Labor Saver^{MC} : Joint à rotule inférieur avant pour camions GMC et Chevrolet 2500 HD et 3500 HD 2019 à 2011

Marque	Supreme	Produit	Joint à rotule	Date	Décembre 2022
Numéro de pièce	MS50553

Figure 1. Le joint à rotule inférieur avant Mevotech Supreme MS50553 peut être fixé au bras de suspension facilement grâce au circlip (gauche) comparativement à la méthode de fixation ou de sertissage de la conception d'origine (droite)

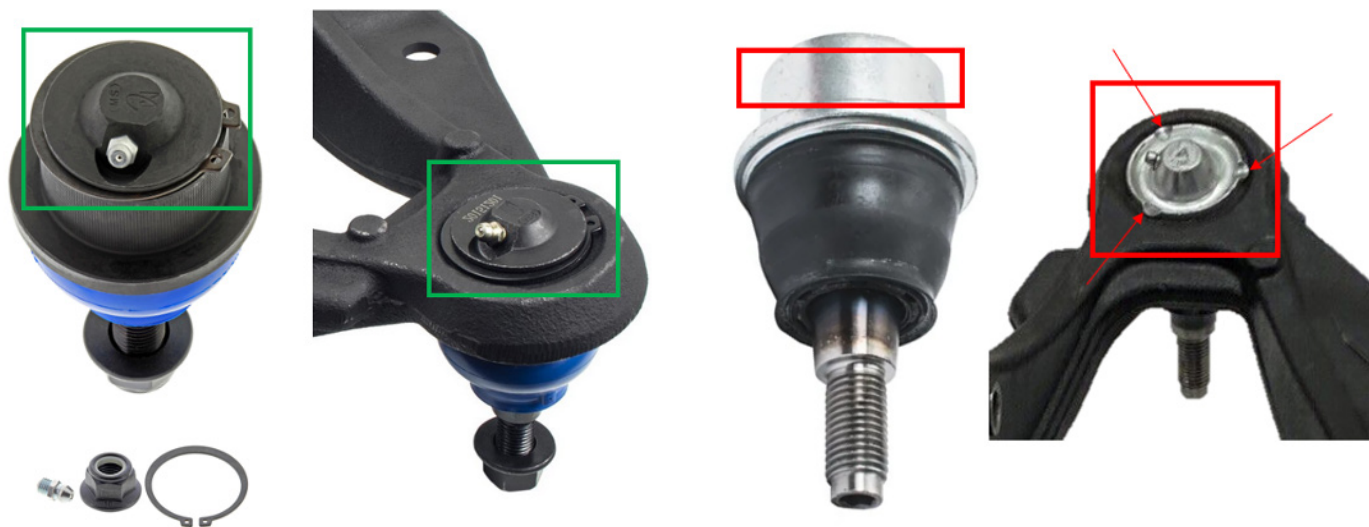
Le joint à rotule inférieur avant Mevotech Supreme MS50553 est conçu pour utiliser un circlip comme méthode de rétention supplémentaire. Cela permet de réduire le temps d'installation pour le technicien professionnel et constitue une solution de réparation sans frustration à la méthode de fixation ou de sertissage. En outre, le risque d'endommager le corps de bras de suspension est limité lors de la fixation du joint à rotule après l'enfoncement. **Voir la figure 1.**
